SERVICE INFO – INA 0016

Новый болт – натяжной ролик 531 0278 30

Volkswagen Transporter T4

LuK AS номер: 531 0278 30

Рис. 3: Болт LuK-AS

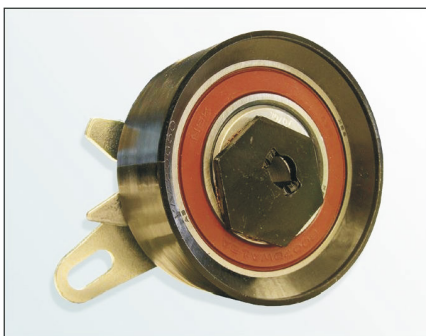
• В соответствии с непрерывным развитием нашей продукции и гарантии качества, LuK-AS в данный момент поставляет новый болт (рис.3) с натяжным роликом **531 0278 30**

.Особенности:

- Плоская шляпка болта под Torx
- Диаметр шляпки болта 18,5 мм.
- Класс прочности болта 10.9
- Нанесен состав фиксатора резьбы
- Усилен самозатяг

LuK-AS рекомендует заменять «оригинальный» болт (рис.2) своим болтом.

Момент затяжки : 20 ± 1,5 Нм
